SOLICITATION AMENDMENT
MODIFICATION DE L'INVITATION

Title — Sujet: Television Signal Services – Services de signaux de télévision	
Solicitation No. — No. de l'invitation 21443-25-3741285	
Solicitation Amendment No. — No. de modification de l'invitation 006	Date: July 9, 2021 – 9 juillet 2021
GETS Reference No. — No. de Référence de SEAG	
Solicitation Closes — L'invitation prend fin at /à : 14 :00 EDT – 14 :00 HAE on / le : July 15, 2021 – 15 juillet 2021	
F.O.B. — F.A.B. Plant – Usine: Destination: X Other-Autre:	
Address Enquiries to — Soumettre toutes questions à: Jason.Scott@csc-scc.gc.ca	
Telephone No. – No de téléphone: 613-530-3001	Fax No. – No de télécopieur: 613-536-4571
Destination of Goods, Services and Construction: Destination des biens, services et construction: Beaver Creek Complex - Complexe de Beaver Creek	
Instructions: See Herein Instructions : Voir aux présentes

Solicitation Amendment 006 is issued to:

Figure 1

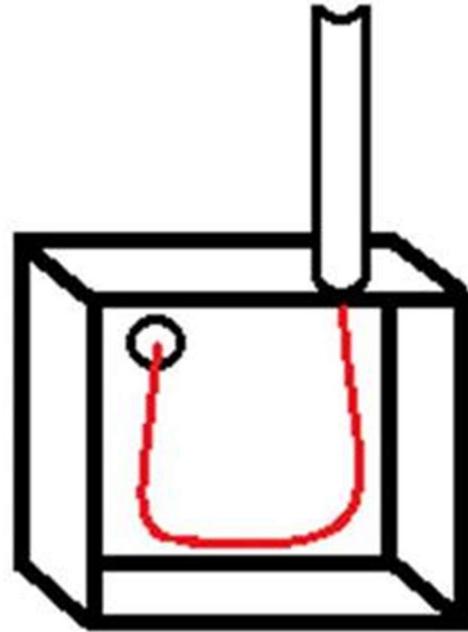
Question 7: During the visit, one of the bidders had a question as to whether they would be able to install a satellite dish on the South-East corner of A-building (around the same area of where there was a camera previously), run cabling down the wall and drill a 3/4" hole into the room where the equipment would be. They indicated this is needed because they need to run additional wiring for their equipment (4 lines instead of two) and they determined relocating the satellite dish would be easier than trying to run additional wiring through the existing conduit. The hole they would be looking to drill would be adjacent to where the A/C Unit's cabling and piping enters the building.

Answer 7: CSC has reviewed the request to relocate the position of the existing satellite dish. Based upon consultation with Regional Technical Services, the dish will remain in the same location as the current dish (in the balcony on the third floor) to allow for accessibility for service and maintenance.

If additional cables need to be run and the use of existing internal options are not available; the contractor may install new PVD *sealed* conduit that can be run up the side of the building to the dish location. At the top, the conduit will be capped with a pothead or down angle 90° cap to prevent rain from entering the conduit. This conduit will terminate into a 12x12x4 PVC junction box with two (2) 1/4" drain holes in the bottom (back corners) of the box (*figure 1*). Cables (red line) will enter the box from the top and will smooth bend to form a "drip loop" and conduit will enter the building in the opposite top corner of the box (*figure 2*). When cables are installed the contractor MUST seal the wall penetrating conduit with water proof "fire stop" to ensure a thermal and pest free seal into the building. The box will have a removable lid with gasket and security screws. The junction box will be anchored to the exterior wall via external clips (see image below). Cabling inside the building will be run through existing cable trays above the racks to the CATV termination rack. A 20' slack loop of extra cabling will be laid into a loop in the cable tray to provide extra cable should the rack need to be relocated.

All work completed will be inspected to ensure compliance and quality work to the satisfaction of CSC. The contractor shall consult with the institution's facility planning department and the site electrician to review the conduit and cable installation on behalf of the institution, and ensure the contractor is penetrating the building in a safe place and will not have negative impact on other systems.

Figure 1

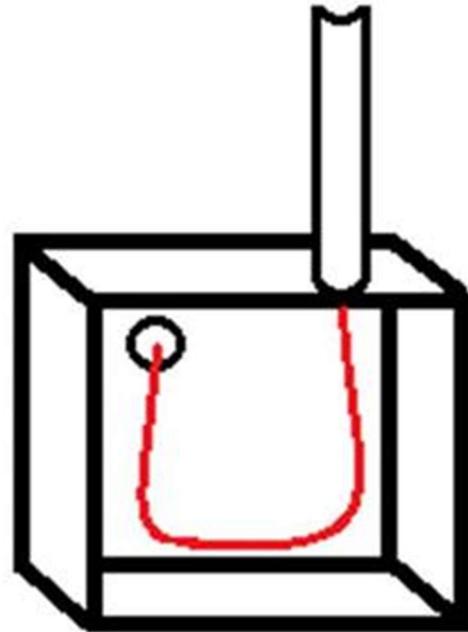
Question 7: Au cours de la visite, l'un des soumissionnaires a demandé s'il était possible d'installer une antenne parabolique dans le coin sud-est du bâtiment A (autour de l'endroit où se trouvait précédemment une caméra), de faire passer les câbles le long du mur et de percer un trou de 3/4 pouces dans la pièce où se trouverait l'équipement. Le soumissionnaire a indiqué que cette démarche serait essentielle, puisque son équipement nécessite des câbles supplémentaires (quatre lignes au lieu de deux), et il a déterminé que le déplacement de l'antenne parabolique serait plus facile que d'essayer de faire passer les câbles supplémentaires par le trou existant. Le trou qu'il souhaitait percer serait adjacent à l'endroit où les câbles et les tuyaux du climatiseur entrent dans le bâtiment.

Réponse 7: Le SCC a pris connaissance de la demande de déplacement de l'antenne parabolique existante. Après avoir consulté les Services techniques régionaux, il a été déterminé que l'antenne parabolique restera au même endroit que l'antenne actuelle (sur le balcon du troisième étage) afin de permettre l'accessibilité aux services de réparations et d'entretien.

Si des câbles supplémentaires doivent être installés et qu'il n'est pas possible d'utiliser les options internes existantes, l'entrepreneur peut installer un nouveau conduit **scellé** par PVD, qui peut être installé sur le côté du bâtiment jusqu'à l'emplacement de l'antenne. Au sommet, le conduit sera recouvert d'une boîte d'extrémité ou d'une boîte à angle descendant de 90 degrés pour empêcher la pluie de pénétrer le conduit. L'extrémité du tuyau se trouvera dans une boîte de connexion P.V.C. de 12x12x4 avec deux (2) orifices d'évacuation de 1/4 pouces dans le fond (aux coins arrière) de la boîte (*voir figure 1*). Les câbles (ligne rouge) entreront dans la boîte par le haut et se courberont en légèrement pour former une « boucle d'égouttement », puis le conduit entrera dans le bâtiment en passant par le coin supérieur opposé de la boîte (*voir figure 2*). Lors de l'installation des câbles, l'entrepreneur DOIT sceller le conduit pénétrant le mur à l'aide d'un « coupe-feu » imperméable, afin d'assurer une étanchéité thermique et antiparasitaire vers l'intérieur du bâtiment. La boîte sera munie d'un couvercle amovible avec un joint d'étanchéité et des vis de sécurité. La boîte de connexion sera ancrée au mur à l'extérieur à l'aide de pinces externes (*voir l'image ci-dessous*). Les câbles à l'intérieur du bâtiment passeront par les chemins de câbles existants au-dessus des baies jusqu'à la baie de terminaison de câblodistribution. Une boucle de 20 pieds de câble supplémentaire sera placée dans une boucle pour fournir un câble supplémentaire si une baie devait être déplacée.

Tous les travaux effectués seront inspectés pour assurer que le travail soit conforme et que sa qualité soit à la satisfaction du SCC. L'entrepreneur doit consulter le service de planification des installations de l'établissement et l'électricien de l'établissement pour examiner l'installation des conduits et des câbles au nom de l'établissement, et s'assurer que l'entrepreneur, dans le cadre de son travail, pénètre dans le bâtiment à un endroit sûr et qu'il n'aura pas d'incidence négative sur les autres systèmes.
